1.1 CONCEPTO TÉCNICO No. CT:	**6126**
1.2 ÁREA:	TÉCNICA Y DE GESTIÓN
1.3 COORDINACIÓN:	INVESTIGACIÓN Y DESARROLLO
1.4 REFERENCIA CRUZADA RADICADO FOPAE:	2011ER3148
1.5 RESPUESTA OFICIAL No.	RO-46735

2.1 SOLICITANTE:	CURADURÍA URBANA No. 1
2.2 PROYECTO:	Carrera 4 C # 31 – 69
2.3 LOCALIDAD:	3. Santa Fe
2.4 UPZ:	92. La Macarena
2.5 BARRIO O SECTOR CATASTRAL:	Sector Catastral La Perseverancia
2.6 DIRECCIÓN:	Carrera 4 C # 31 – 69
2.7 CHIP:	AAA0087FNAW
2.8 MANZANA CATASTRAL:	07
2.9 PREDIO CATASTRAL:	17
2.10 ÁREA (m^2):	34.3
2.11 FECHA DE VISITA:	Abril 1 de 2011

Fotografía No. 1. Predio del proyecto ubicado en la Carrera 4 C # 31 – 69, de la Localidad de Santa Fe.

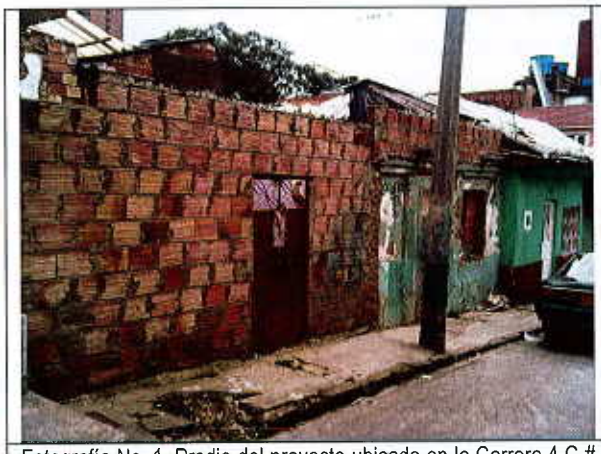
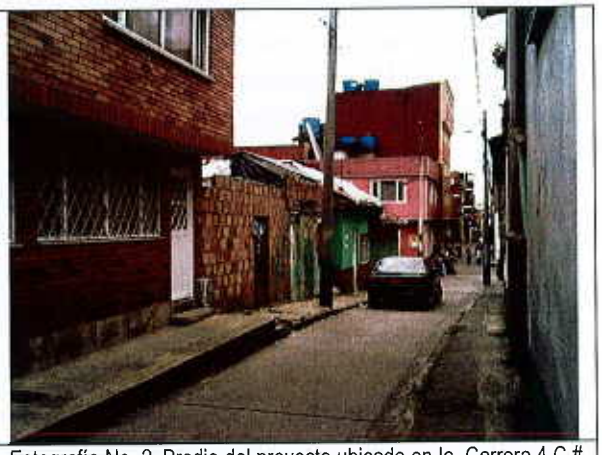
La zona donde se busca desarrollar el proyecto corresponde con uso de suelo urbano con edificaciones de tipo residencial. Es un sector consolidado con densidad de construcción alta, contando con vías pavimentadas (ver Fotografías No. 1 y 2); así mismo, las vías del sector cuentan con sistemas de drenaje para el manejo de escorrentía superficial, que se conectan con la red de alcantarillado sobre la Carrera 4C. En la zona se encuentran edificaciones de hasta cuatro (4) pisos en altura, en un terreno con pendiente media.

En el momento de la visita técnica en el predio objeto del presente concepto técnico, se encontró un lote vacío, con cerramiento en muro de mampostería y sin evidencias de afectación por procesos de remoción en masa activos, ni de carácter local en su interior, ni de carácter general en la ladera o zonas aledañas al predio evaluado.
